IM.271.22.2024

Dot. postępowania przetargowego pn. **Budowa toalety publicznej wraz z przyłączami i zagospodarowaniem terenu.**

I. Wyjaśnienia nr 1.

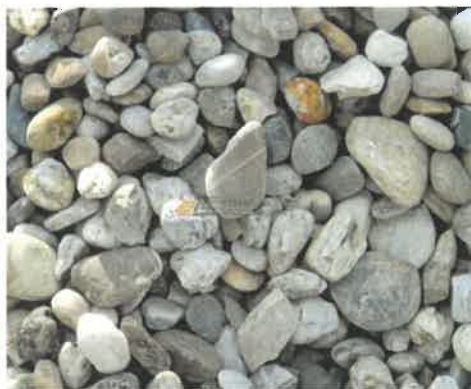
Przygotowanie podłoża pod nasadzenie:

- czy ma być wymieniana ziemia pod teren nasadzeń, jeżeli tak to na jaką głębokość wymiana,
- czy stosować włókninę pod otoczaki, jeżeli tak to jaka gramatura włókniny, czy szpilki do włókniny mają być plastikowe czy metalowe,
- jaka ma być grubość warstwy otoczaka,
- jaka frakcja otoczaka,
- jaki kolor preferowany otoczaka.

Proszę przyjąć wymianę ziemi na głębokość min. 20cm.

Proszę przyjąć geowłókninę o gramaturze min. 90 g/m². Montowana za pomocą szpilek plastikowych.

Warstwa otoczaka grubości 10 cm.

Otoczak o frakcji 20 - 40 mm.

Otoczak o zróżnicowanej kolorystyce do akceptacji Zamawiającego Poniżej przykładowa wizualizacja.
